改善箇所説明図

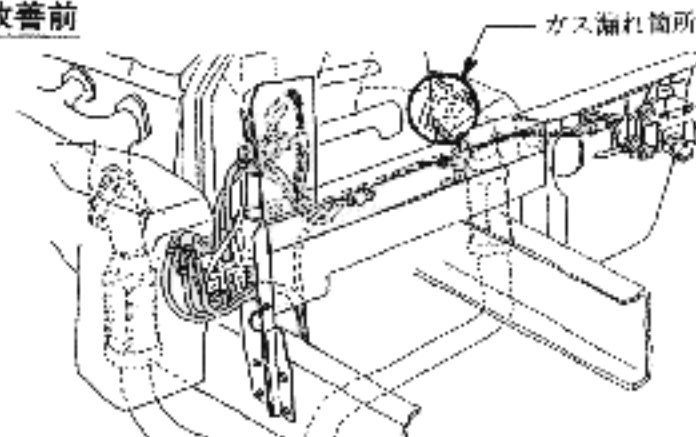
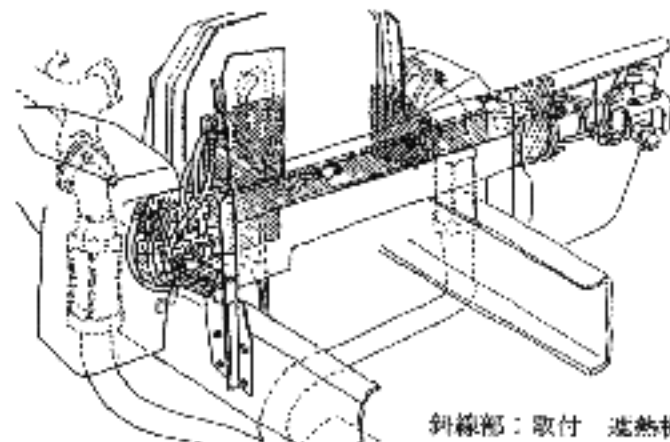
ガス漏れ箇所

欠陥発生箇所

排気管結合部ボルトが緩み、ガス漏れを起こし、ナイロンチューブが溶損して、エアリークが発生する恐れがある。

- ① 全車両、排気管結合部の締付け状況と排気ガス漏れの有無について点検を行い、締付け不良又はガス漏れがあった場合修正する。
- ② エアークラップのチューブに損傷のあるものは交換する。
- ③ 全車両、排気管結合部近接部に遮熱板を取り付ける。

斜線部：取付 遮熱板
